Änderung der Reglerfeder bei A 22 bis Schlepper 14275 A 24 bis Schlepper 765

Neue Schraubenfeder (1421) zum Reglergewicht

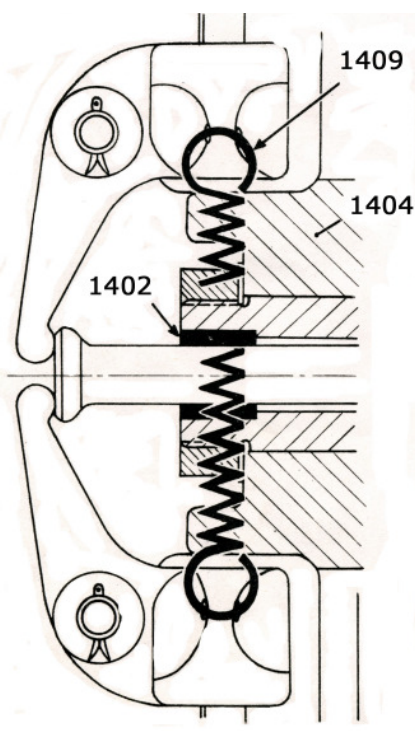
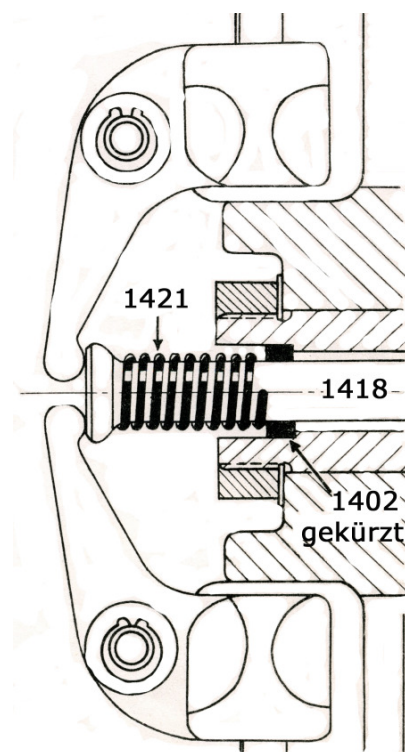
Als Folge eines Bruches der beiden Schraubenfedern (1409) am Reglergewicht können Kurbelwellen- und Steuerwellenrad (Nockenwellenrad 1404) beschädigt werden. Vorbeugend werden diese Federn durch die Schraubenfeder 1421 ersetzt, die auf der Reglerstange 1418 gelagert ist. Hierbei muss die Führungsbüchse 1402 (in Fahrtrichtung links) von 15 mm auf 5 mm verkürzt werden. Der richtige Einbau ist aus folgender Skizze ersichtlich.

Alte Ausführung

Neue Ausführung

Ab Schlepper A 22 Nr. 14276 und A 24 Nr. 766 ist ein Kürzen der Führungsbüchse nicht mehr notwendig, da die Nockenwelle aufgebohrt ist.
